浙江双兔新材料有限公司  
导热油锅炉替代项目  
非重大变动环境影响分析

## 环境影响分析函审专家组意见

2024年4月8日，对《浙江双兔新材料有限公司导热油锅炉替代项目非重大变动环境影响分析》进行函审，经对报告进行认真审阅，并汇总3位函审专家意见形专家组意见如下：

图 2 变动后项目水平衡图 单位：t/d

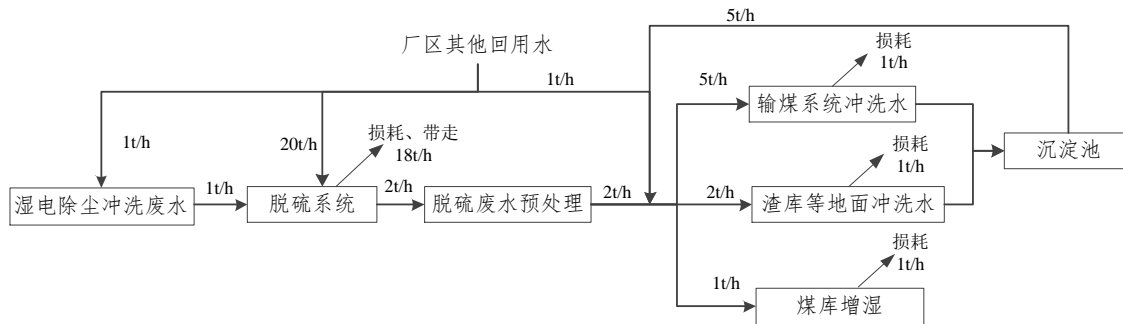
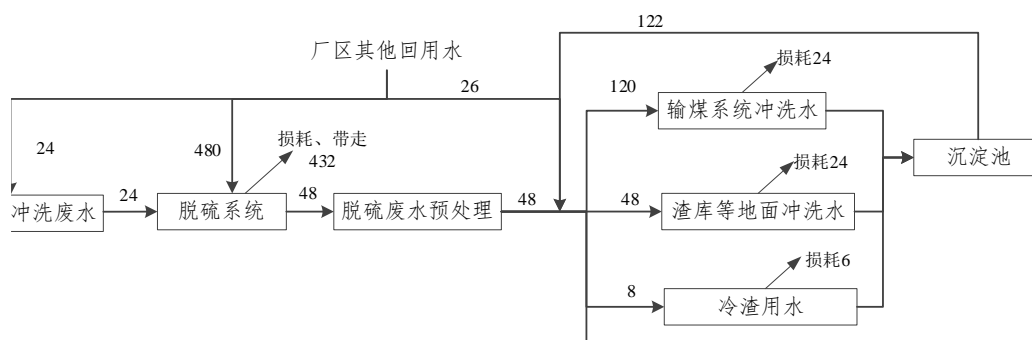
2、完善水冷工艺及用水的损耗去向。细化重大变动对照表分析。
